监理复验整改清单

工 程 名 称	崇礼区 9、28 个村级光伏扶贫电站项目
建 设 单 位	张家口崇礼区城镇建设发展有限公司
运 维 单 位	张家口崇礼区城发新能源有限公司
监 理 单 位	常州正衡电力工程监理有限公司
施工单位（一标段）	山东军辉建设集团有限公司
设计单位（一标段）	河北冀电电力工程设计咨询有限公司
参加复验人员	建设单位：张贵成 运维单位：李长城 乔占虎 杨海博 监理单位：贲振军 施工单位：张建峰
复验时间	2020 年 04 月 28 日

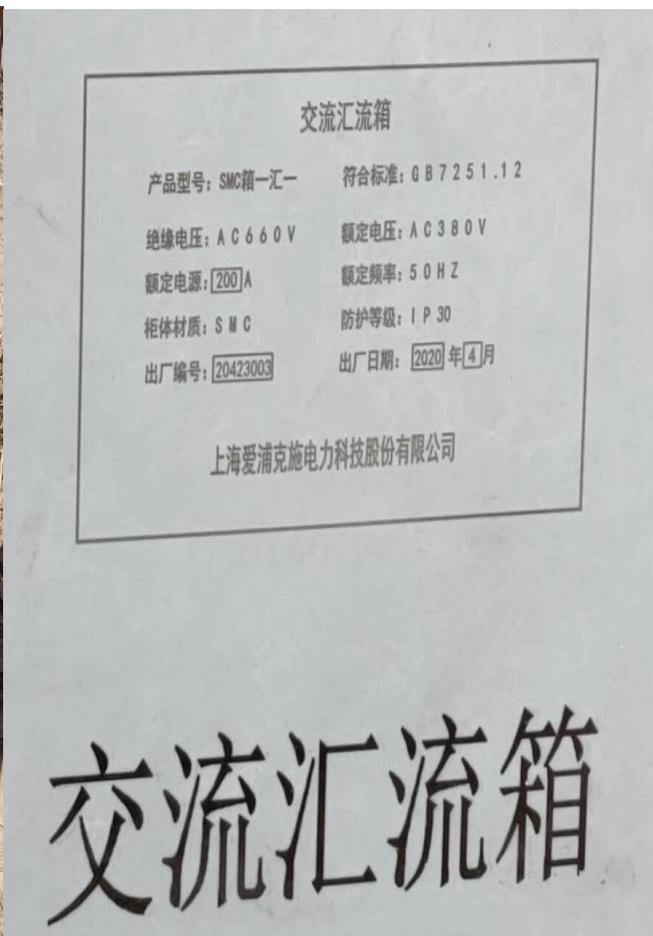
三道沟电站汇流箱外观尺寸、柜体防护等级、断路器型号不符合设计要求，详见设计图纸 JD-F-1905Z-D07；近期运维单位在巡查时发现个别电站存在断路器烧毁现象，建议把型号 200A 的断路器更换为型号 225A 的断路器（国标一线品牌）

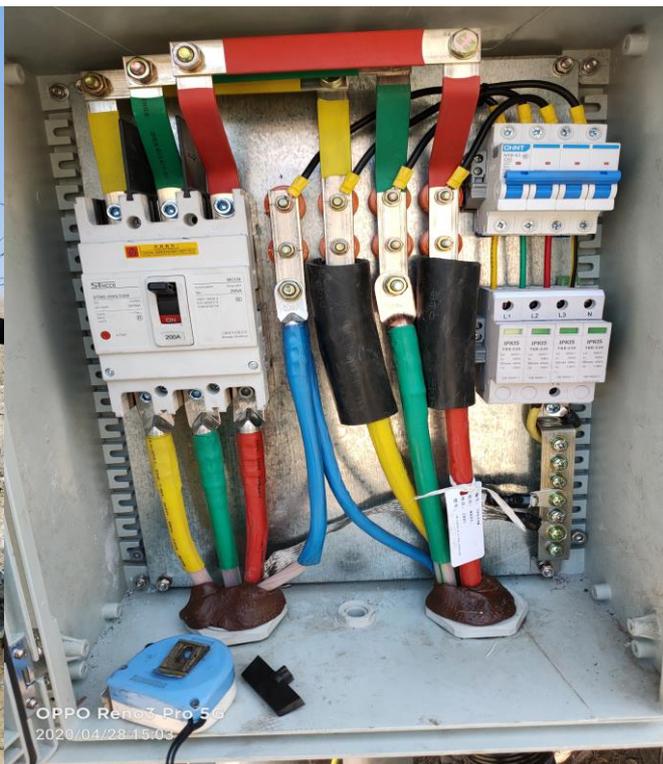
并网柜基础不符合设计要求（详见图纸 JD-F1905Z-T0101）
